Keuringsverslag van een elektrische laagspanning- en zeer lage spanningsinstallatie

NIET CONFORM

Straatnaam	Baan naar Helchteren
Huisnummer	2
Busnummer	
Postcode	3990
Gemeente	PEER
Land	België

Aard onderzoek: Controlebezoek van een oude huishoudelijke elektrische installatie van een wooneenheid bij verkoop op vraag van de verkoper volgens (KB 08/09/2019) - AREI Boek 1- 8.4.2. en 8.2.1. en 4.2.4.3.

Afbeelding schakel- en verdeelbord:

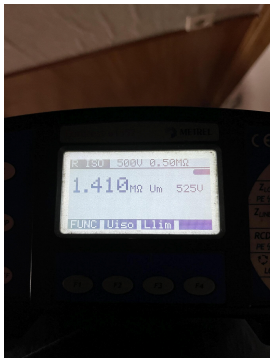
I5.10 De genaakbare, naakte onder spanning staande delen zijn onvoldoende afgeschermd. (Boek 1 Afdeling 5.1.4. en 4.2.2.3.)

I5.11 Niet gebruikte invoeringen van het verdeelbord zijn niet correct of onvoldoende afgedicht. (Boek 1 Afdeling 5.1.4. en 4.2.2.3.) — DIN openingen, invoeren onder en bovenzijde bord

I6.04 Een differentieelstroombeschermingsinrichting met een gevoeligheid van 30mA is te plaatsen voor installaties van badkamer, wasmachine, vaatwas, droogkast en/of gelijkaardige toestellen. Deze dient ondergeschikt te zijn aan de hoofddifferentieelstroombeschermingsinrichting (Boek 1 Onderafdeling 7.1.4.3. en 4.2.4.3.) — Maar 1 Diff aanwezig in de installatie
